TRANS/WP.29/710
11 avril 2000

Forum mondial sur l'harmonisation des Règlements concernant les véhicules (WP.29)

PROJET DE COMPLÉMENT 1 À LA SÉRIE 05 D'AMENDEMENTS AU RÈGLEMENT No 14

(Ancrages de ceintures de sécurité)

SPECIFICATIONS DU MANNEQUIN */

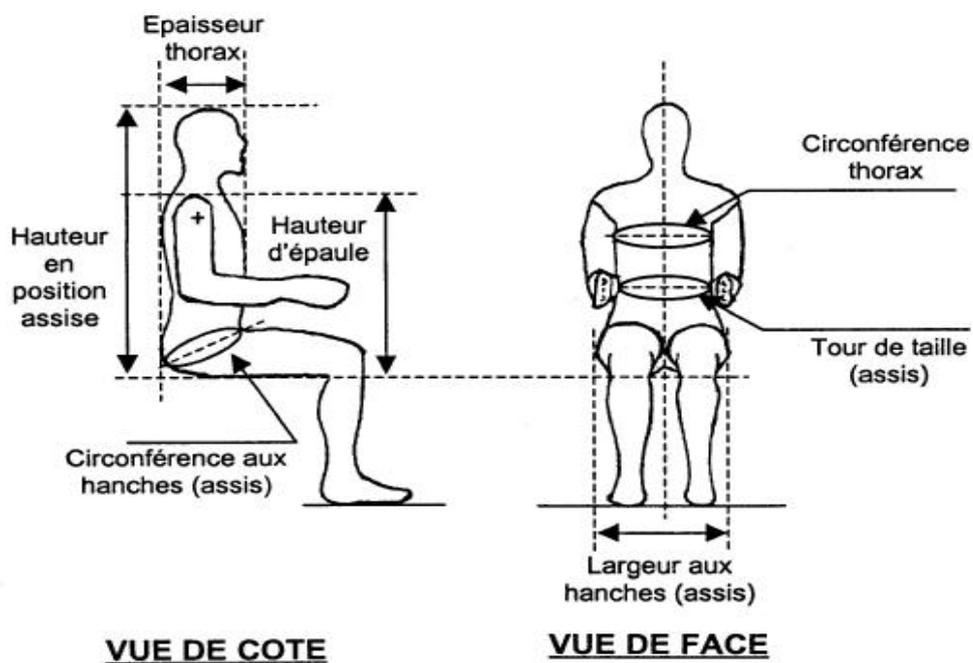
Masse	97,5 ± 5 kg
Hauteur en position assise	965 mm
Largeur aux hanches (assis)	415 mm
Circonférence aux hanches (assis)	1200 mm
Tour de taille (assis)	1080 mm
Epaisseur throax	265 mm
Circonférence thorax	1130 mm
Hauteur d'épaule	680 mm
Tolérance sur toutes les dimensions de longueur:	± 5%

Remarque: un schéma expliquant les différentes dimensions est donné ci-dessous.
